変 更 前	変 更 後	変 更 理 由												
<p>2.50 ALPS 処理水希釈放出設備及び関連施設</p> <p>(中略)</p> <p>2.50.2 基本仕様</p> <p>(中略)</p> <p>2.50.2.2 放水設備の主要仕様</p> <p>(中略)</p> <p>(2) 放水トンネル</p> <table border="0"> <tr> <td style="padding-right: 20px;">基 数</td> <td>1 式</td> </tr> <tr> <td>主要寸法</td> <td><u>延長 1,034m</u> 内径 2,590mm</td> </tr> <tr> <td>構 造</td> <td>鉄筋コンクリート造 (コンクリート：42N/mm²，鉄筋：SD345)</td> </tr> </table> <p>(以下省略)</p>	基 数	1 式	主要寸法	<u>延長 1,034m</u> 内径 2,590mm	構 造	鉄筋コンクリート造 (コンクリート：42N/mm ² ，鉄筋：SD345)	<p>2.50 ALPS 処理水希釈放出設備及び関連施設</p> <p>(中略)</p> <p>2.50.2 基本仕様</p> <p>(中略)</p> <p>2.50.2.2 放水設備の主要仕様</p> <p>(中略)</p> <p>(2) 放水トンネル</p> <table border="0"> <tr> <td style="padding-right: 20px;">基 数</td> <td>1 式</td> </tr> <tr> <td>主要寸法</td> <td><u>延長 1,031m</u> 内径 2,590mm</td> </tr> <tr> <td>構 造</td> <td>鉄筋コンクリート造 (コンクリート：42N/mm²，鉄筋：SD345) <u>鉄鋼コンクリート造</u> (コンクリート：42N/mm²，鉄鋼：SM490A)</td> </tr> </table> <p>(以下省略)</p>	基 数	1 式	主要寸法	<u>延長 1,031m</u> 内径 2,590mm	構 造	鉄筋コンクリート造 (コンクリート：42N/mm ² ，鉄筋：SD345) <u>鉄鋼コンクリート造</u> (コンクリート：42N/mm ² ，鉄鋼：SM490A)	<p>外洋上での放水ロケーション設置工事の設置状況を踏まえたトンネル延長の確定 放水トンネル工事の施工方法確定を踏まえた仕様の追加</p>

福島第一原子力発電所 特定原子力施設に係る実施計画変更比較表（第Ⅲ章 第1編）

変 更 前	変 更 後	変 更 理 由
<p>参考資料</p> <p>「東京電力ホールディングス株式会社福島第一原子

図 6-2-4 放水位置の違いによる年間平均濃度分布図の比較 (断面図)

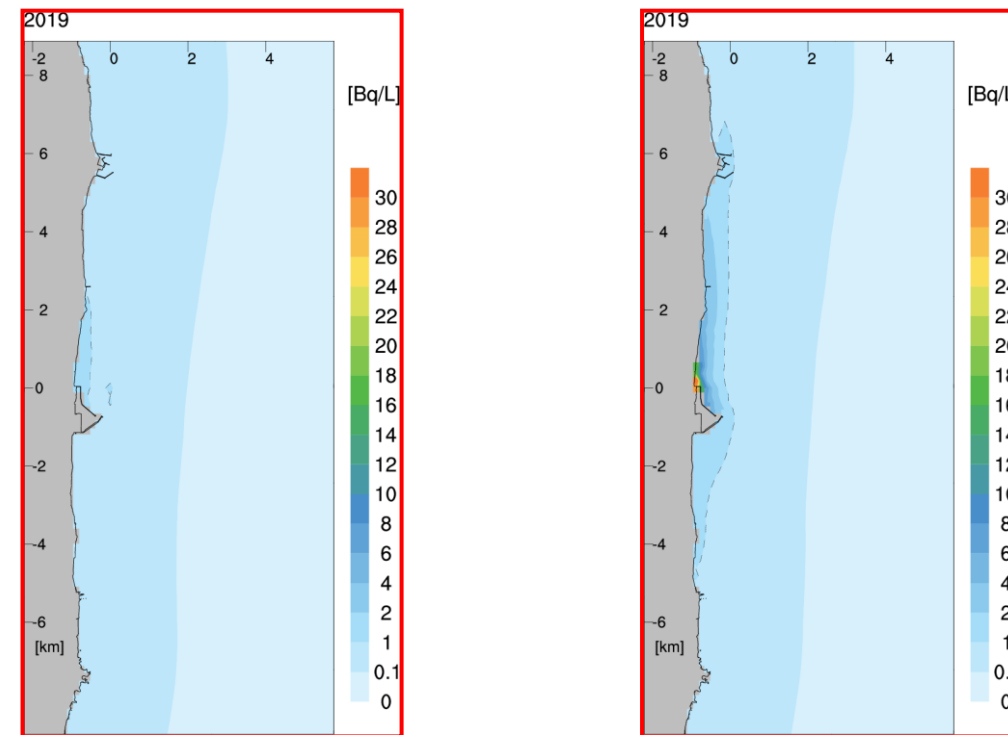
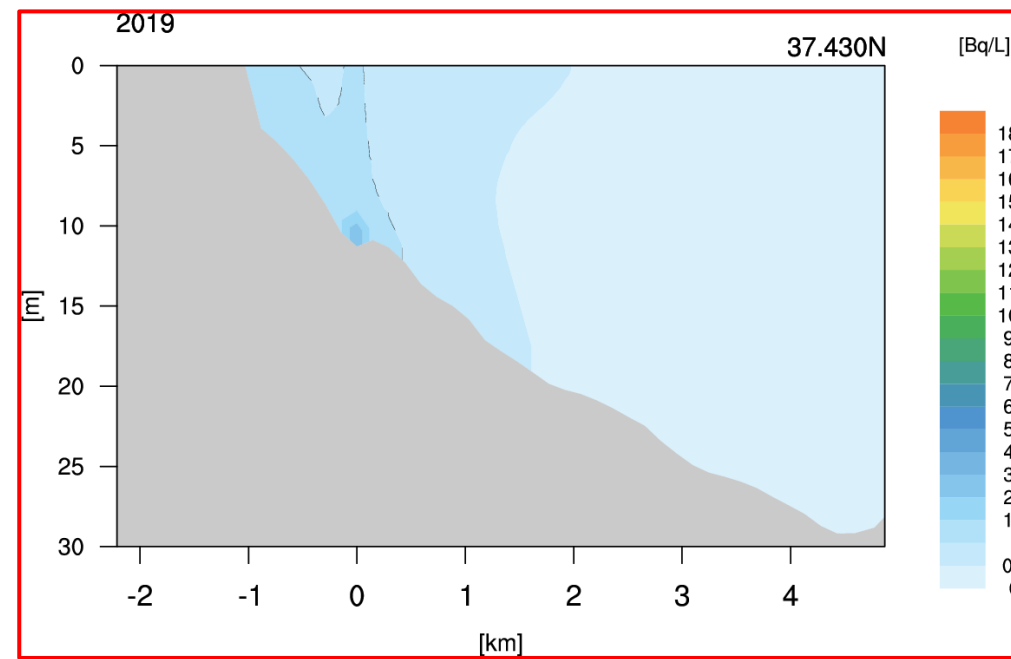
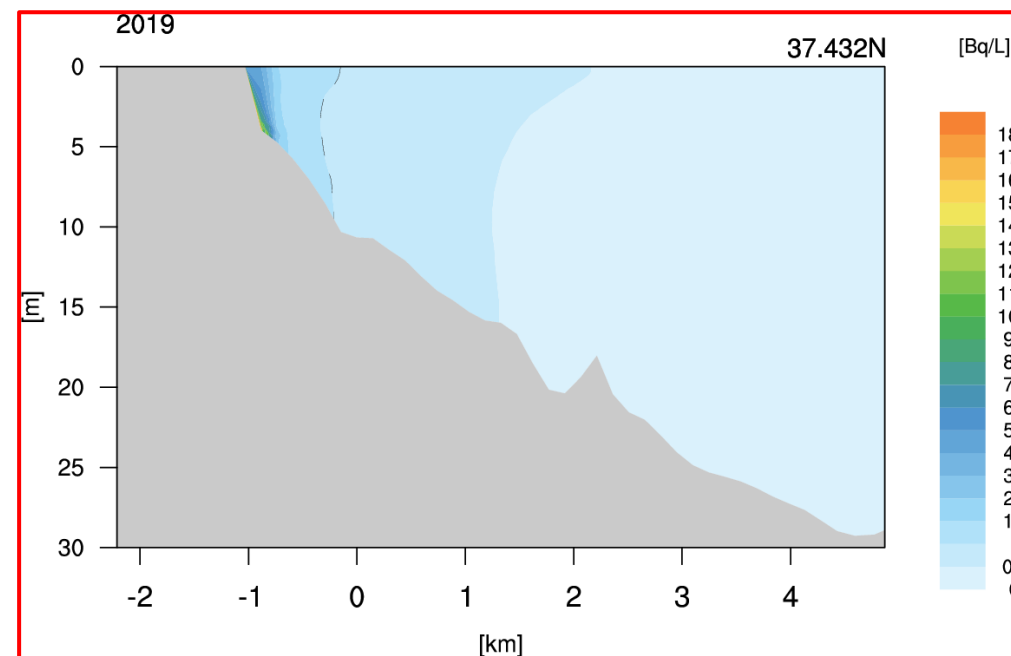
記載の充実

図 II-5 ALPS 処理水の分析結果における主要 7 核種の濃度分布 (2021 年 3 月末現在)
 ※主要 7 核種告示濃度比総和 0.59 未満の分析結果 (80 基分) をプロット (二次処理試験水は除く)
 ※縦軸はタンクの数を示す (不検出の場合には検出下限値で計数)
 ※本図は測定時点の濃度でとりまとめたものであり、半減期補正はしていない

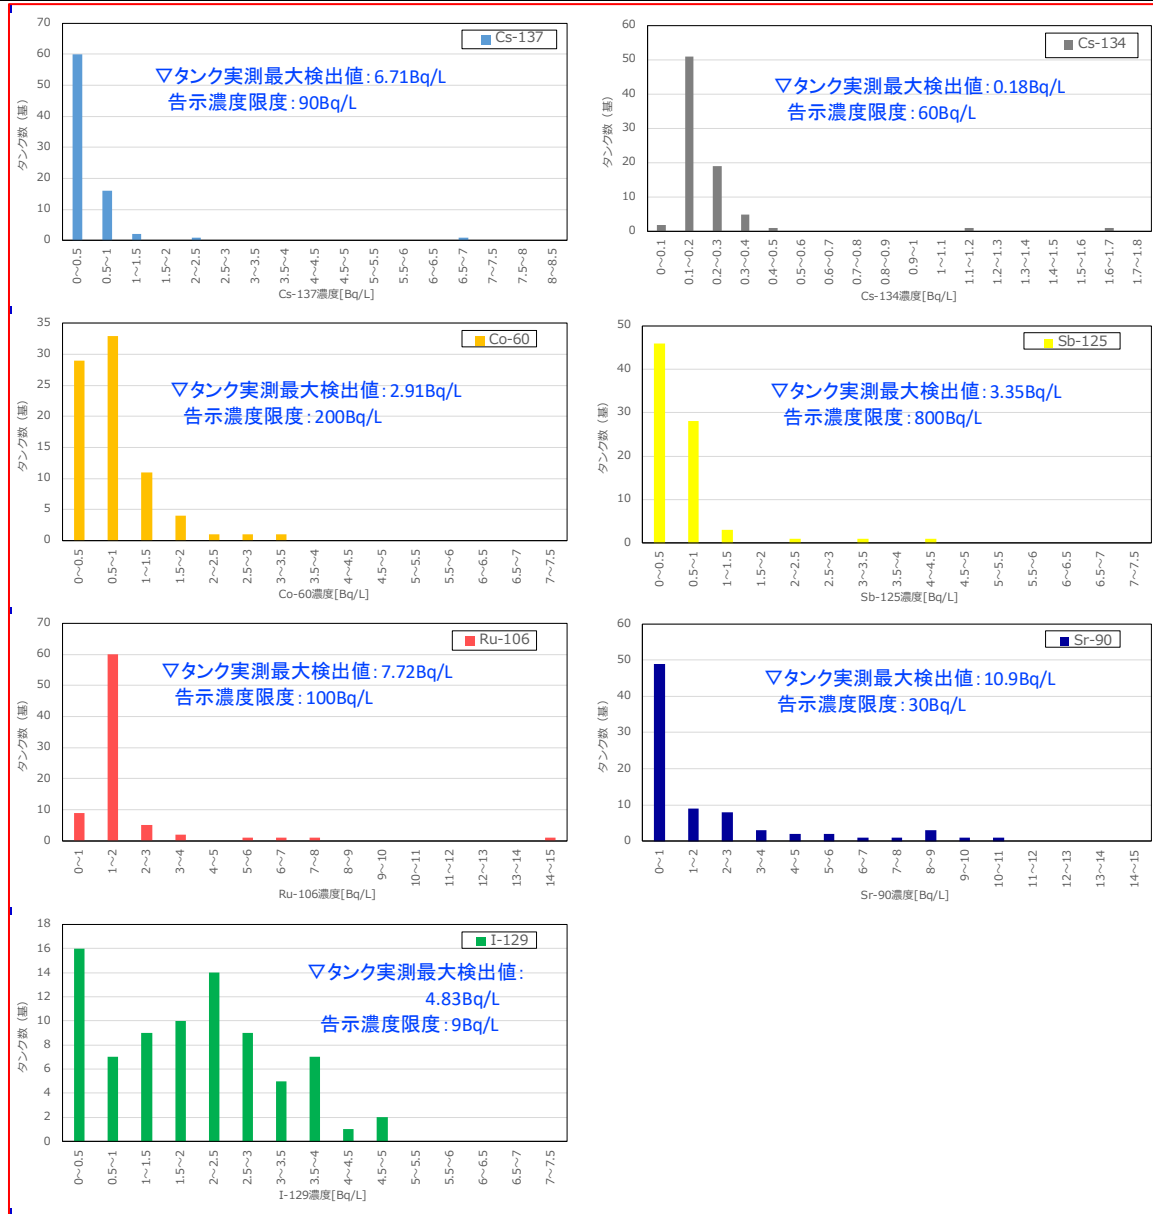
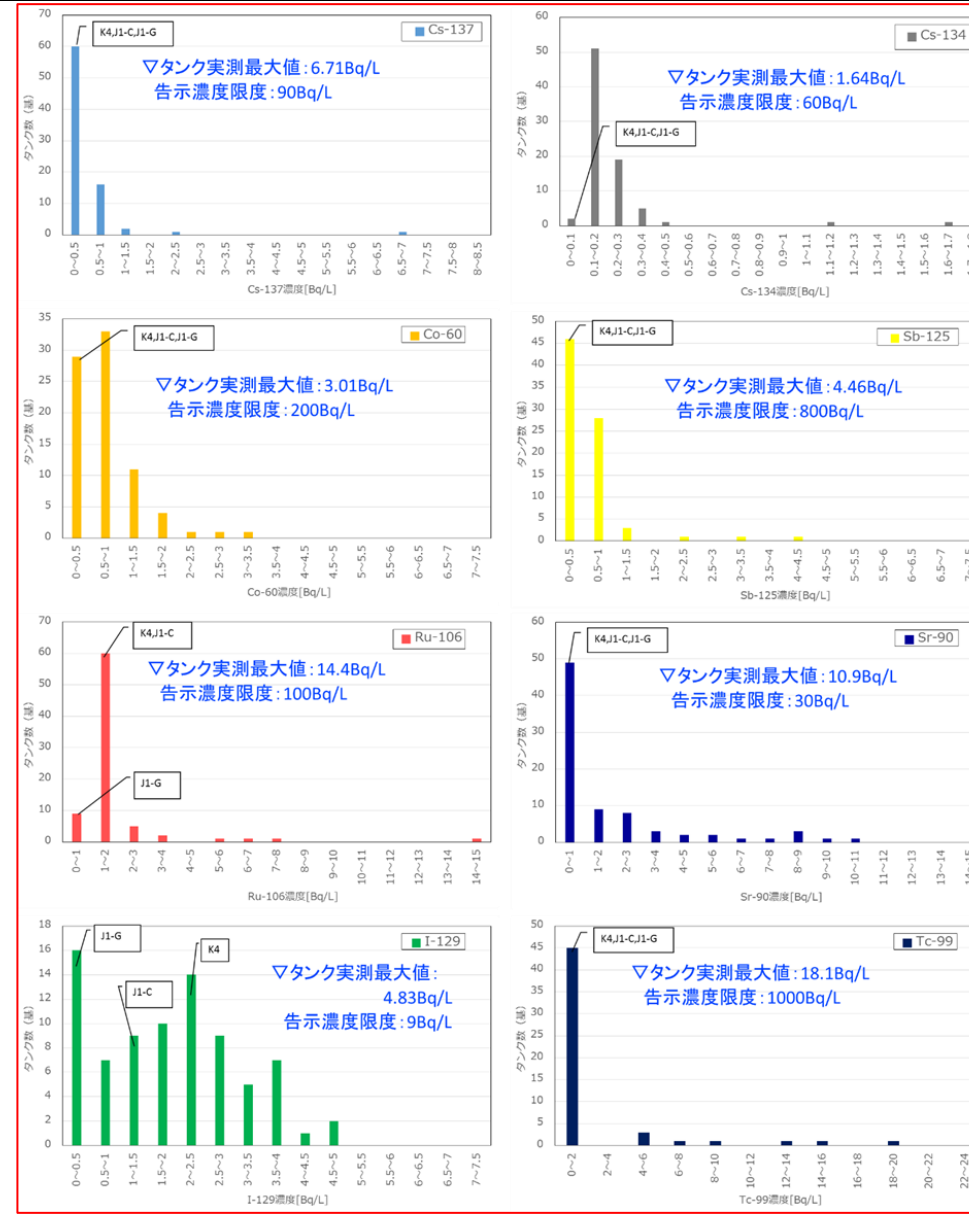
変更前	変更後	変更理由
<p>II-5. 貯蔵されている ALPS 処理水等の放射性物質に関する分析</p> <p>(中略)</p> <p>すなわち、移送先のタンク群 (水の受け入れ時に 8~10 基タンクを連結したもの) が満水になった時に、当該タンク群での ALPS からの水受け入れ中に ALPS 出口 (測定箇所⑦) で採取した試料 (水) の測定結果から、下記の式を用いてトリチウムを除く 63 核種の告示濃度比が 1 未満と推定できるものを ALPS 処理水と、それ以外のものを処理途上水と判定している。</p> $C_{All} = C_{M7} + C_{C-14} + C_{55} < 1$ <p>ここで、</p> <p>C_{All}: トリチウムを除く 63 核種の告示濃度比総和 C_{M7}: 主要 7 核種の測定結果から求められる告示濃度比総和 C_{C-14}: C-14 の告示濃度比 (保守的にこれまでに測定された最大濃度 (215Bq/L) から求められる告示濃度比 0.11 に設定) C_{55}: 62 核種のうち主要 7 核種に含まれない 55 核種に関する告示濃度比総和の推定値 (これまでの測定実績に基づく推定値、0.3 と設定)</p> <p>(中略)</p>	<p>II-5. 貯蔵されている ALPS 処理水等の放射性物質に関する分析</p> <p>(中略)</p> <p>すなわち、移送先のタンク群 (水の受け入れ時に 8~10 基タンクを連結したもの) が満水になった時に、当該タンク群での ALPS からの水受け入れ中に ALPS 出口 (測定箇所⑦) で採取した試料 (水) の測定結果から、下記の式を用いてトリチウムを除く核種の告示濃度比が 1 未満と推定できるものを ALPS 処理水と、それ以外のものを処理途上水と判定している。</p> $C_{All} = C_{M7} + C_{C-14} + C_o < 1$ <p>ここで、</p> <p>C_{All}: トリチウムを除く核種の告示濃度比総和 C_{M7}: 主要 7 核種の測定結果から求められる告示濃度比総和 C_{C-14}: C-14 の告示濃度比 (保守的にこれまでに測定された最大濃度 (215Bq/L) から求められる告示濃度比 0.11 に設定) C_o: <u>トリチウムを除く</u>核種のうち主要 7 核種に含まれない核種に関する告示濃度比総和の推定値 (これまでの測定実績に基づく推定値、0.3 と設定)</p> <p>(中略)</p>	<p>測定・評価対象核種の選定に伴う記載の適正化</p>
